Modulo per la presentazione delle osservazioni per i piani/programmi/progetti sottoposti a procedimenti di valutazione ambientale di competenza statale

ID: Codice procedura (ID_VIP/ID_MATTM): 12691

“Progetto di un impianto eolico denominato “Pitigliano” ubicato nei comuni di Pitigliano (GR) e Sorano (GR) costituito da 20 (venti) aerogeneratori di potenza nominale 7,0 MW per un totale di 140,0 MW con relative opere connesse ed infrastrutture indispensabili”

TESTO DELLE OSSERVAZIONI

Immagine 1. Vincoli ex art. 136 del CBC dal PIT della Regione Toscana e zona approssimativa dove è progettato l'impianto industriale.

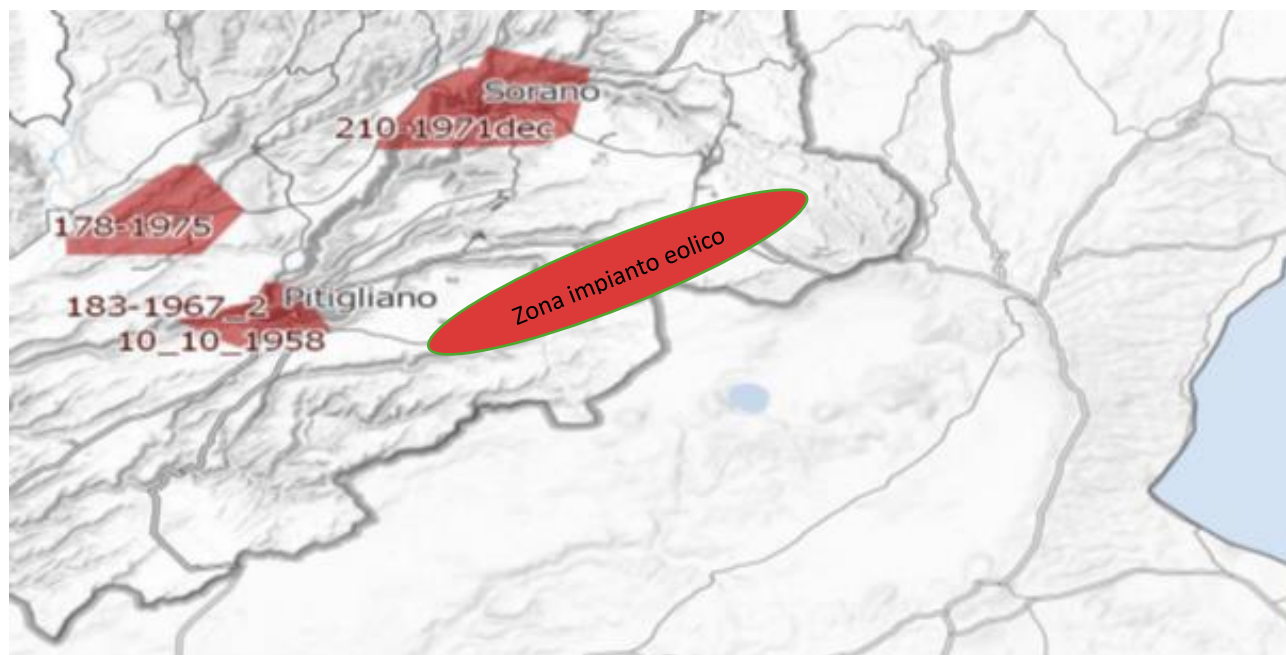
Inoltre, come sostiene la Proponente parte dell'impianto si verrebbe a trovare a 3,5 km dal centro abitato di Sorano. Infatti, tre degli aerogeneratori WTG 08, 09, 10 sono addirittura all'interno delle fasce di rispetto dei 3 km del suo vincolo paesaggistico di notevole interesse pubblico ex art 136 del CBC. Si evidenzia che così si crea

un'ulteriore incompatibilità con la tutela del Paesaggio.

Immagine 3. Cumulo di una parte di impianti eolici, fotovoltaici e geotermici industriali in progettazione ed esistenti intorno all’eolico industriale “Pitigliano”.

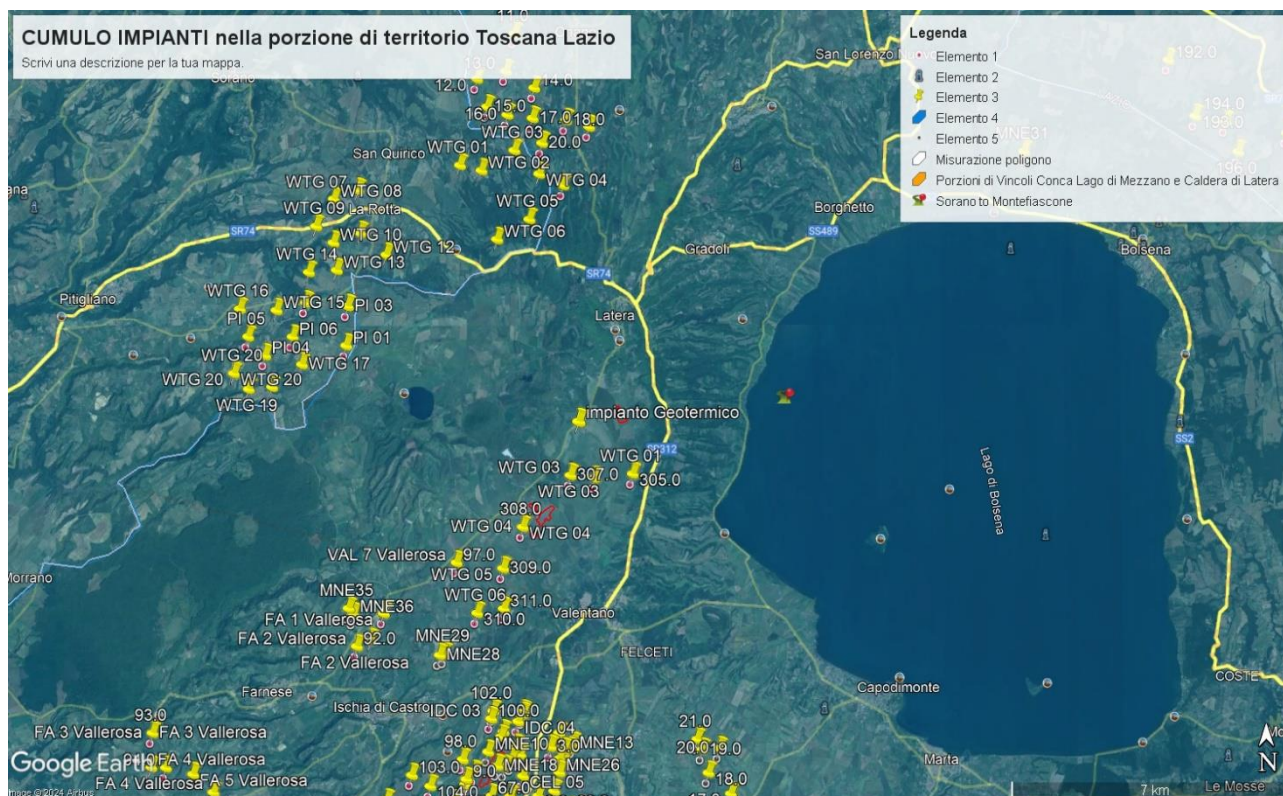
Tornando alle Linee guida nazionali, l’allegato IV dedica il paragrafo 3 agli impatti visivi e quelli sui Beni Culturali, Paesaggistici, Naturalistici e Culturali, dove viene detto che la valutazione dell’impatto visivo dovrà essere effettuata tenendo conto “**degli elementi caratterizzanti e qualificanti il paesaggio, effettuata alle diverse scale di studio (vasta, intermedia e di dettaglio...**”. Le analisi debbono non solo definire l’area di visibilità dell’impianto eolico industriale, **ma anche il modo in cui l’impianto viene percepito all’interno del bacino visivo**. Le analisi visive debbono inoltre tener in opportuna considerazione **gli effetti cumulativi derivanti dalla compresenza di più impianti**”. Nella Relazione Paesaggistica e nello Studio di Impatto Ambientale prodotte dalla proponente come già evidenziato è stato ignorato il vincolo paesaggistico di notevole interesse pubblico ex articolo 136 del Codice dei

Beni Culturali “*Ambito paesaggistico, geologico e geomorfologico dell’orlo della caldera di Latera ...*” Non vengono nemmeno citati gli impianti eolici in progetto al MASE, il “Rempillo” (6 aerogeneratori) e un altro in verifica amministrativa di 14 aerogeneratori e 72, 6 MW. Ad oggi nei territori di Pitigliano, Sorano e in quello limitrofo potenzialmente potrebbero essere insediati 40 aerogeneratori alti 200 metri e larghi 170. Ma la proponente non cita neanche altri impianti che creerebbero il cumulo e quindi maggiore impatto. Infatti, sul territorio della “Città del Tufo” (Sorano e Pitigliano) impatterebbero anche l’impianto eolico “Montarzo” di Onano con 13 aerogeneratori con le dimensioni ricordate, l’altro eolico industriale nel territorio di Valentano con sette aerogeneratori (stesse dimensioni), gli impianti di Farnese con un minieolico di 3 Torri alte 60 metri già installate in località Poggio del Crognolo e l’impianto eolico industriale “Vallerosa” (7 aerogeneratori alti 200 metri e larghi 158 metri) in procedura VIA presso la Regione Lazio. Inoltre, altri impianti del minieolico già presenti a Valentano, Cellere e Piansano e due progetti eolici industriali con le stesse dimensioni (200 m x 170 m) nel Comune di Ischia di Castro. La valutazione del cumulo non prende neanche in considerazione gli impianti industriali di fotovoltaico e agrivoltaico in progetto a Farnese, Valentano, Ischia di Castro, Cellere. L’impianto geotermico in procedura Via al MASE, progettato nella Caldera di Latera. Quindi è stata effettuata una valutazione del potenziale impatto cumulativo non veritiera a dispetto di quanto affermato dalla proponente che sostiene di aver preso in considerazione uno spazio di 10 km intorno al suo impianto per gli impatti che si creerebbero.

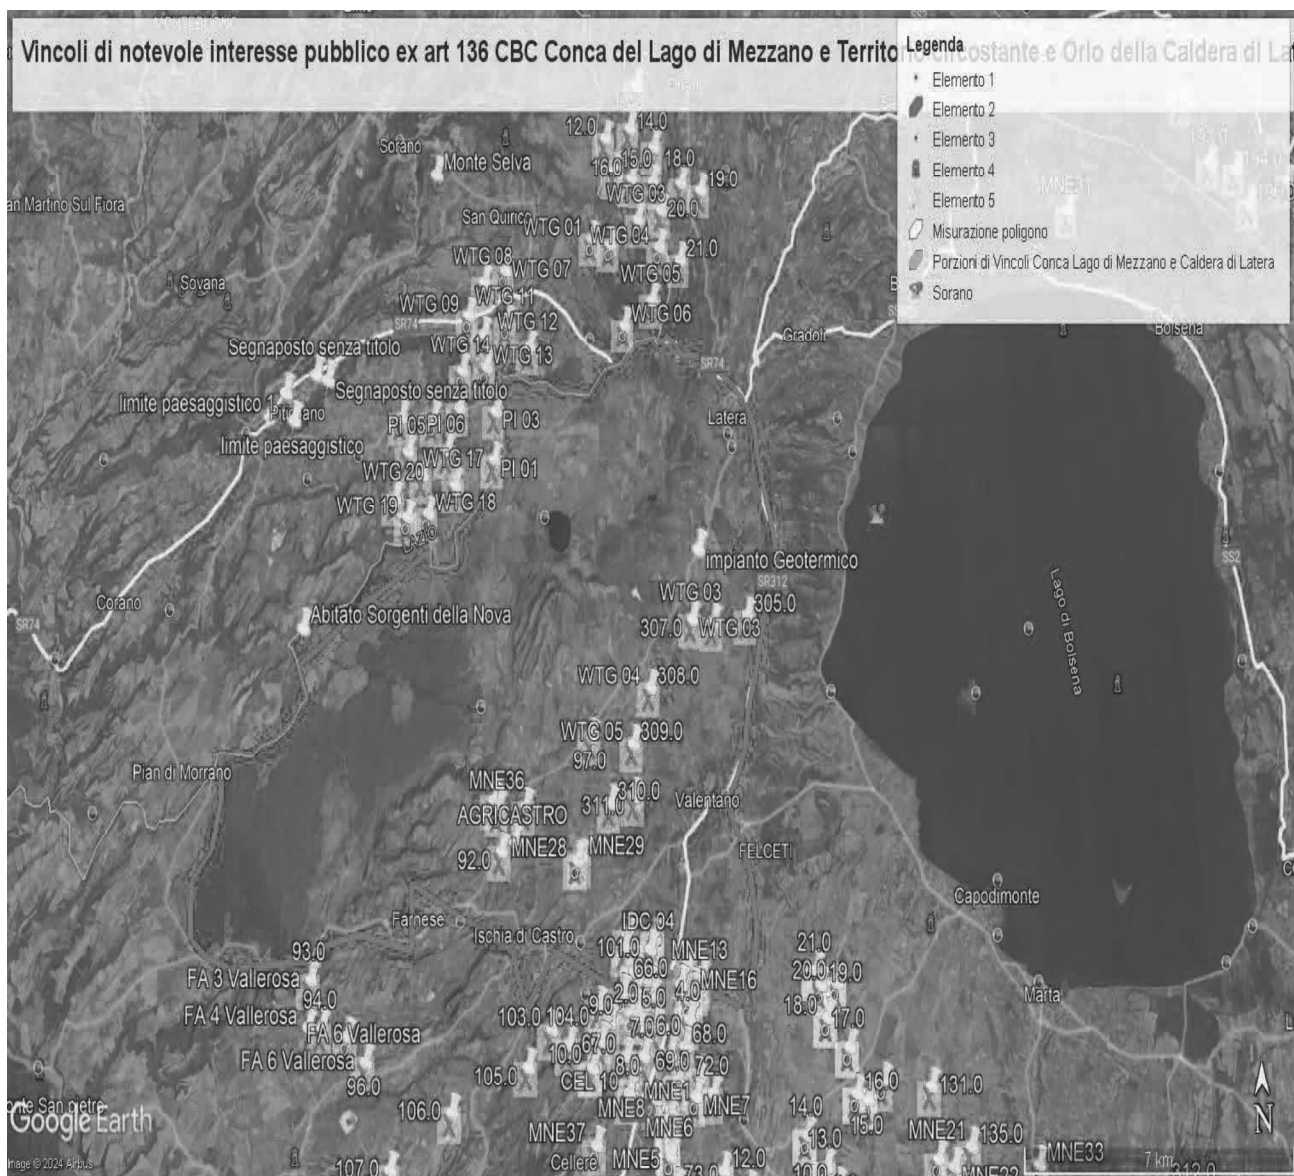
Al contrario si evidenzia che l'impianto eolico industriale citato non solo ricadrebbe con tutti e 20 gli aerogeneratori all'interno delle fasce di rispetto di 3 km di due vincoli paesaggistici di notevole interesse pubblico esistenti nella Regione Lazio e con una parte di essi nel vincolo paesaggistico del Centro abitato di Sorano (GR) quindi in aree non idonee all'installazione di impianti di energia rinnovabile. Addirittura, alcuni aerogeneratori sarebbero ubicati a poche centinaia di metri dai perimetri dei due vincoli paesaggistici laziali ex art 136 del CBC.

IMMAGINE n. 2 Impianto eolico industriale “Pitigliano” e distanze aerogeneratori dai Vincoli della Conca del Lago di Mezzano...

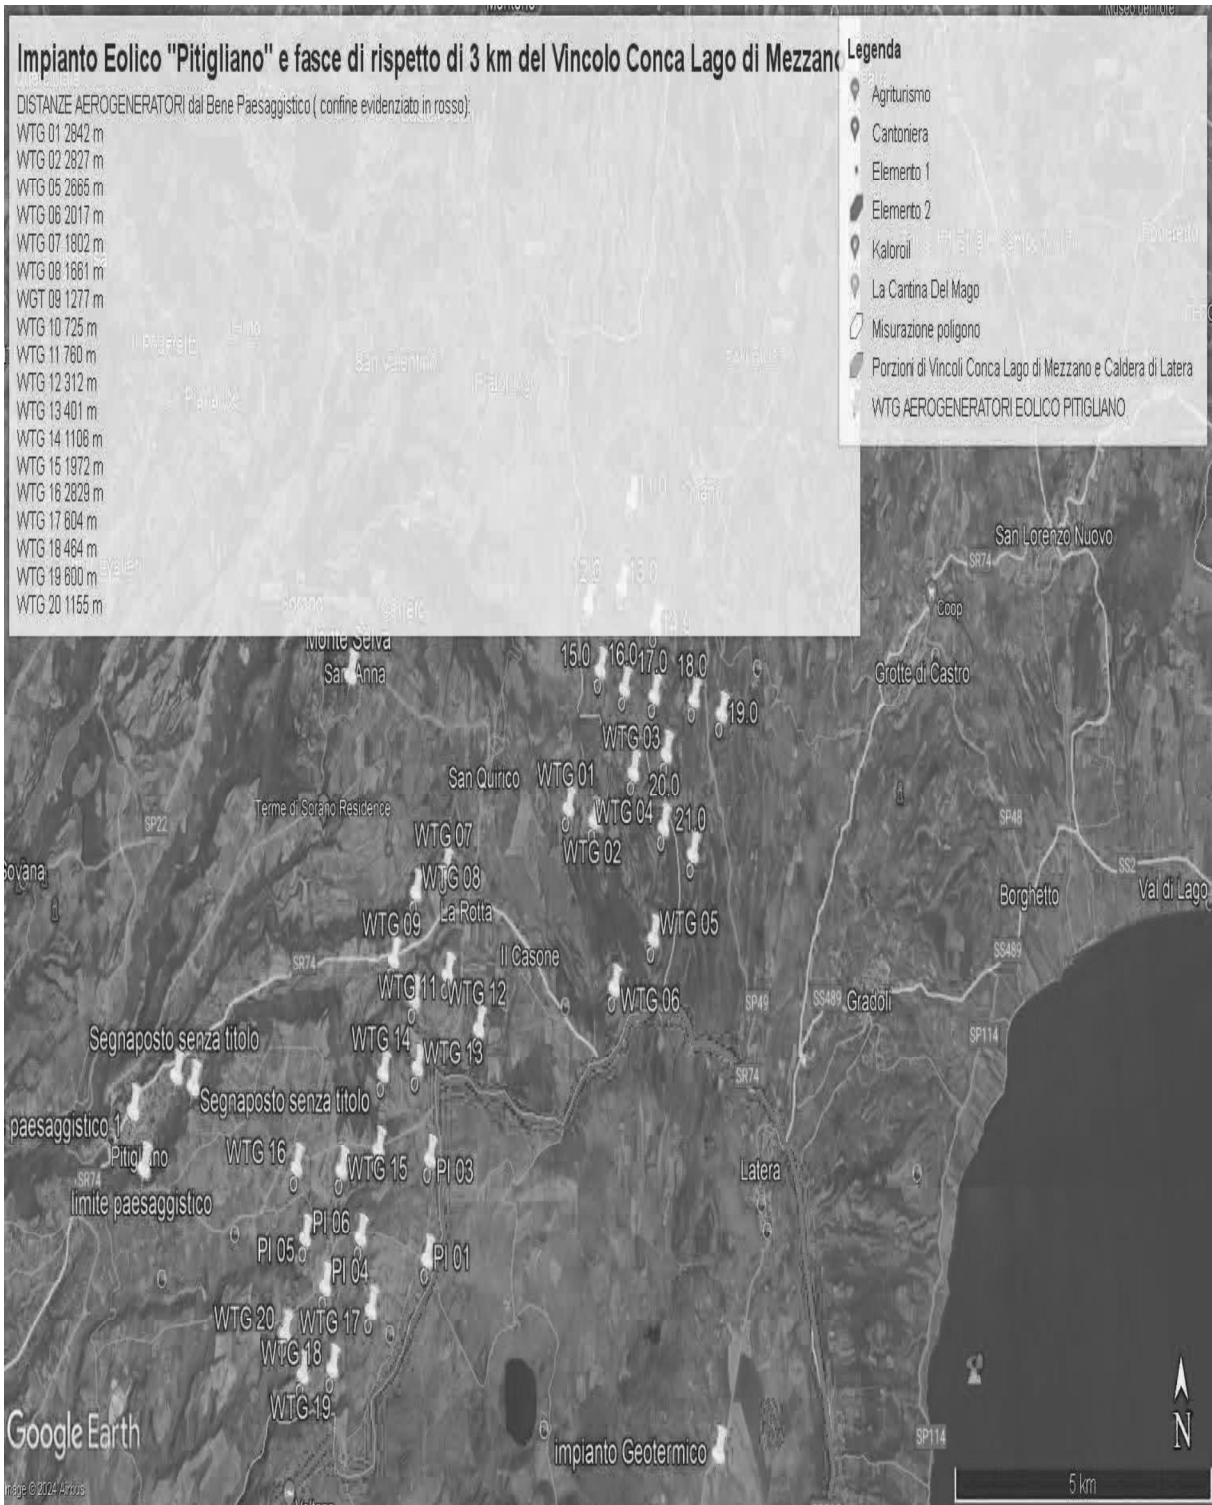
Come è illustrato nell'immagine si ribadisce che l'impianto industriale "Pitigliano" ricade completamente all'interno delle fasce di rispetto dei due vincoli di notevole

interesse pubblico e lambisce quelle di un terzo vincolo e quindi come affermato dal Consiglio di Stato nelle sentenze citate, l'impianto è insediato in area non idonea ai sensi dell'art. 20 comma 8 lettera c quater del D.Lgs. n. 199/2021 e ss.mm.ii al contrario di quanto sostiene la proponente.

IMMAGINE n. 3 Impianto eolico industriale “Pitigliano” e distanze aerogeneratori dai Vincolo “Orlo della Caldera di Latera.

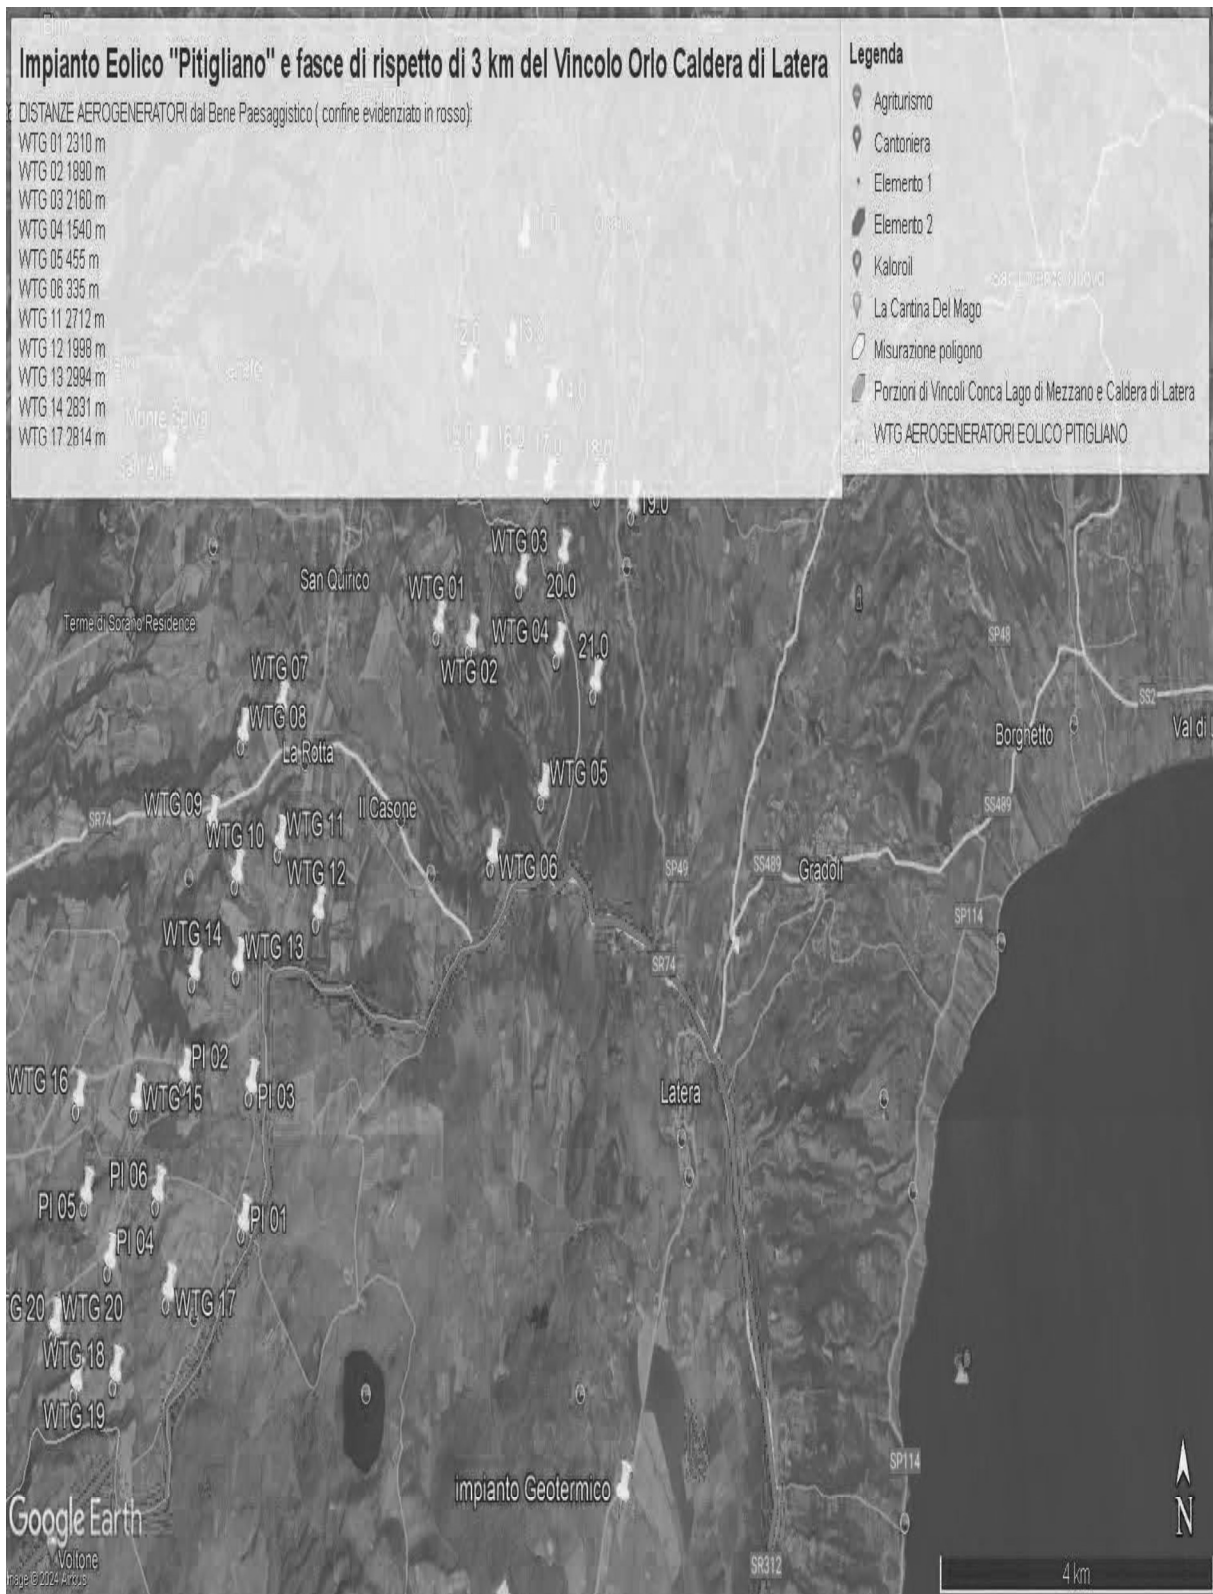
Concludendo, si evidenzia ancora che la proponente non effettuando la procedura prevista dalla Parte III delle Linee Guida nazionali ha ignorato un vincolo paesaggistico di notevole interesse pubblico istituito con un provvedimento del Segretariato regionale del Ministero della Cultura per il Lazio che ha emanato il Decreto di dichiarazione di notevole interesse pubblico n. 22 del 15.02.2024 ai sensi e per gli effetti dell'art. 136, co. 1, lett. c) e d) del decreto legislativo 22 gennaio 2004, n. 42, "Ambito paesaggistico, geologico e geomorfologico dell'orlo della caldera di

Latera e delle sue pendici interessate dai centri eruttivi periferici" nei comuni di CELLERE, FARNESE, ISCHIA DI CASTRO, LATERA, PIANSANO.

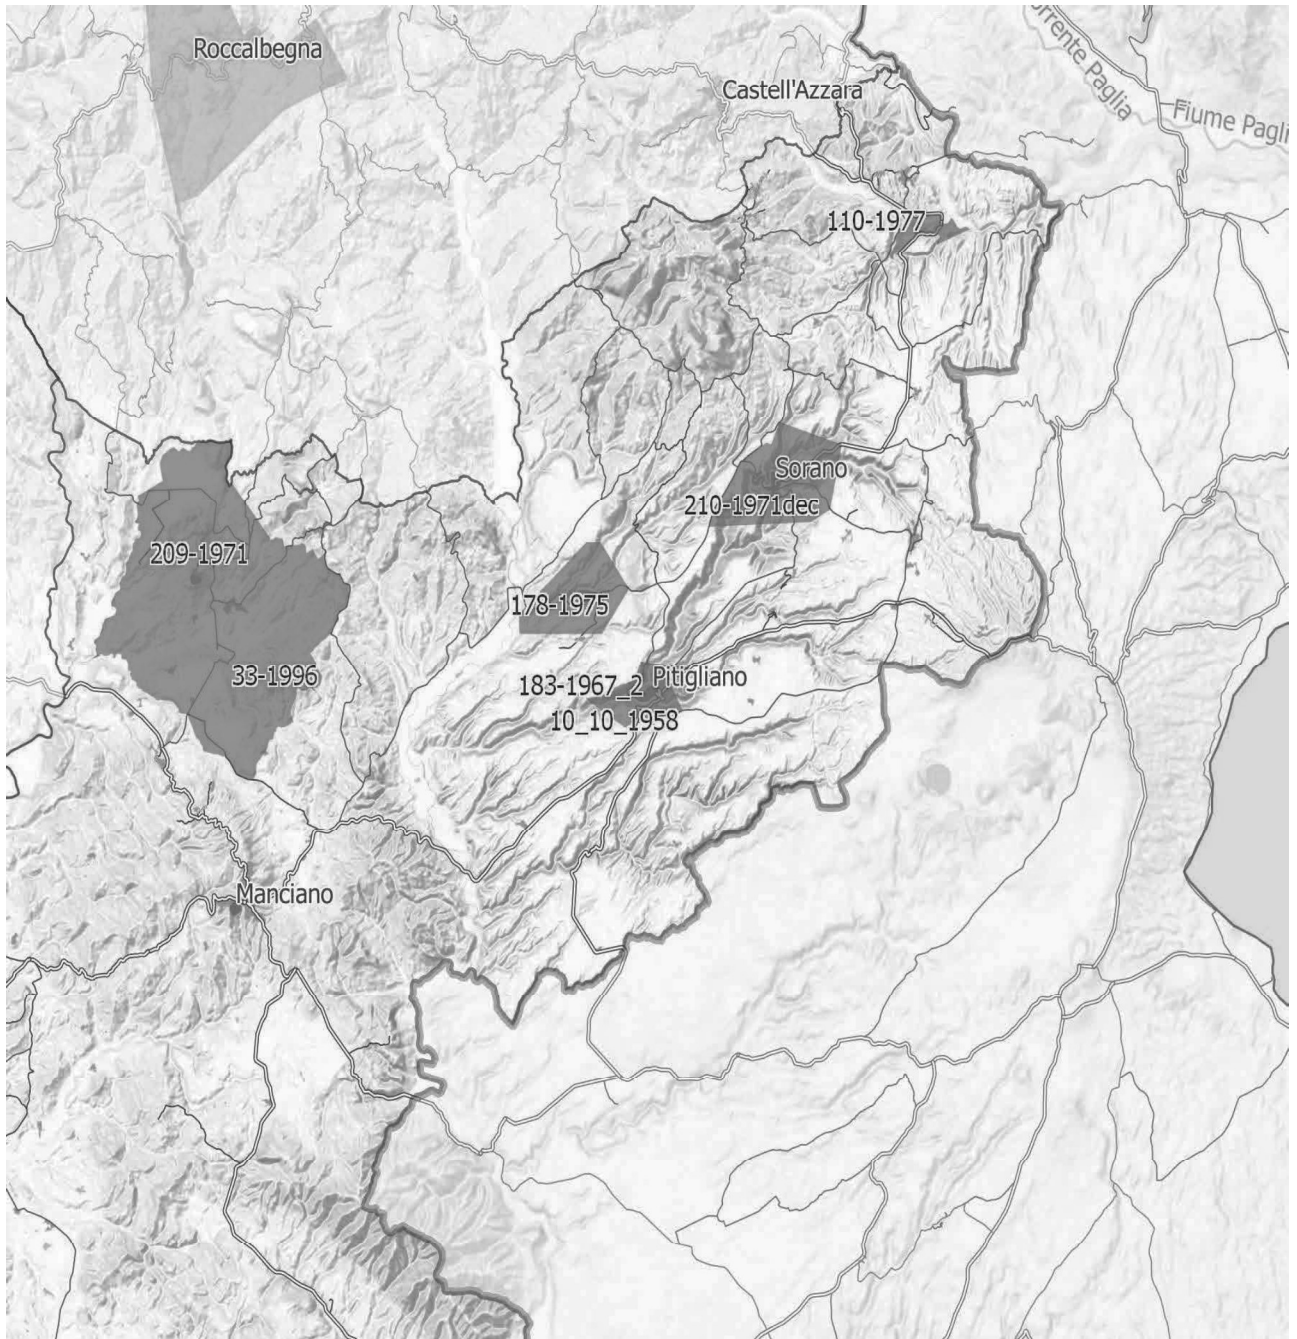
IMMAGINE n. 4 Si evidenzia che i tre aerogeneratori WTG 07, WTG 08 e WTG 09 impattano con il vincolo paesaggistico di notevole interesse pubblico del Centro Storico di Sorano. Il WTG 07 si troverebbe a 2828 m, WTG 08 2504 e WTG 09 2990. Il cavidotto dell'impianto invece impatta in buona parte del Vincolo paesaggistico ex art. 136 del CBC del Centro Storico di Pitigliano.
